Tilleggsopplysninger ifm. søknad om Jamnene transformatorstasjon

Vi viser til NVEs epost av 8. august i år ifm Statnetts konsesjonssøknad om ny Jamnene transformatorstasjon.

Figur 1; Illustrasjon av hhv. AIS- (t.v.) og GIS-løsning (t.h) for ny Jamnene transformatorstasjon

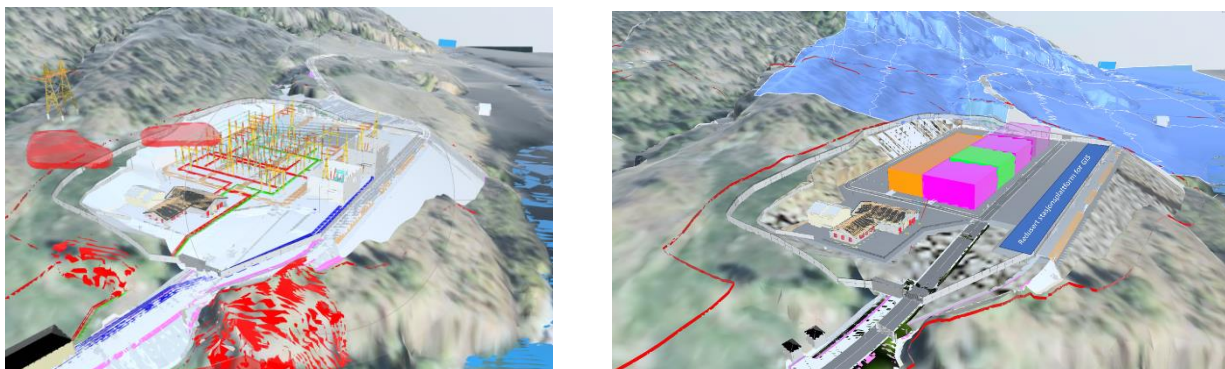
Arealbeslaget er i begrenset grad påvirket av AIS vs. GIS:

- Areal for evt. fremtidig transformator eller kompensering er styrende for stasjonstomtas utstrekning mot kløfta i nord (D1).
- Også GIS-alternativet vil legge beslag på brorparten av dyrket areal på Jamnene.

Figur 1 viser omsøkt AIS-løsning og grov skisse av GIS-løsning.

Statnetts kontrollhus og garasje/lager kan sannsynligvis integreres i GIS-bygget ved å utvide dette i en av retningene der det er plass. Med GIS-alternativet er det videre sannsynligvis plass til Linjas GIS-bygg oppe på samme stasjonsareal som Statnett, men det vil være teknisk krevende bl.a. mtp. kabelføringer. Disse tiltakene vil kunne redusere beslaget av dyrket mark med ca 1,5 – 3 daa. Statnett understreker at det her kun pekes på at det sannsynligvis er plass til Linjas GIS-hus, og at det er Linja som vurderer dette for deres anlegg.

Stasjonstomten kan gjøres mindre ved å bruke GIS. For å holde stigningen på veien opp til stasjonen innenfor begrensningene for transformatortransport må koten for stasjonstomten beholdes. Men tomten kan gjøres smalere, slik at fyllingen mot øst kan reduseres. Dette er skissert i Figur 1.

Figur 2; Jamnene transformatorstasjon illustrert uten D1

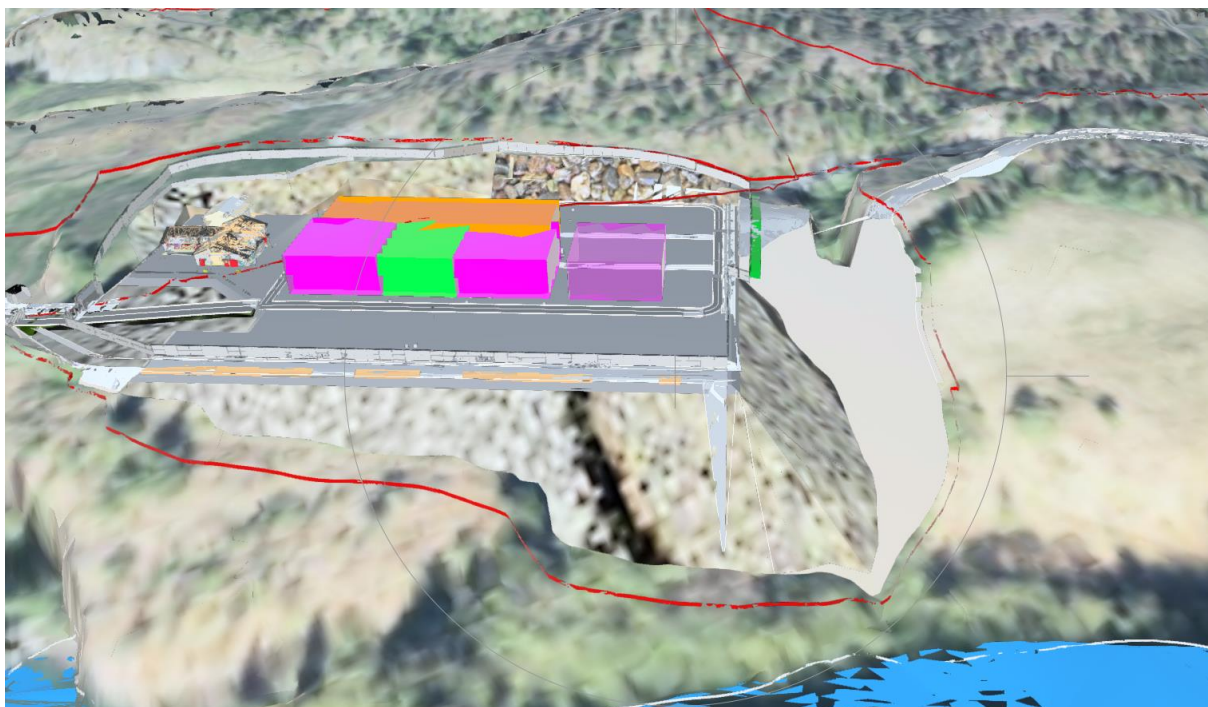
Planløsningen for GIS skissert i Figur 1 og Figur 2 viser at det er transformatorsjaktene som er styrende for stasjonsplattformens utstrekning mot D1. For å ha utvidelsesmuligheter slik prosjektet har lagt til grunn er D1 nødvendig både for GIS-alternativet og for AIS-alternativet for å ha tilstrekkelig areal for sjakter, transport av transformatorer og traktorvei rundt stasjonen. Situasjonen er illustrert i Figur 2, der deponi D1 er tatt ut av modellen.

- gir areal for evt. utvidelse med ytterligere transformering (evt. kompensering) inkl. transport. Det er alltid usikkerhet knyttet til fremtidige utvidelser, men det vil være svært vanskelig å gjøre tilsvarende utvidelse senere.
- det gir areal for traktorvei for god tilkomst til og fra Kveinahagen
- unngå transport og deponering av ca 30.000 m³ masser.

Dersom massene tenkt deponert i D1 skal deponeres andre steder innebærer det ca 2.000 – 3.000 lastebiltransporter tur/retur til annet deponi.

Statnett vurderer at nytten av D1 er større enn ulempene.
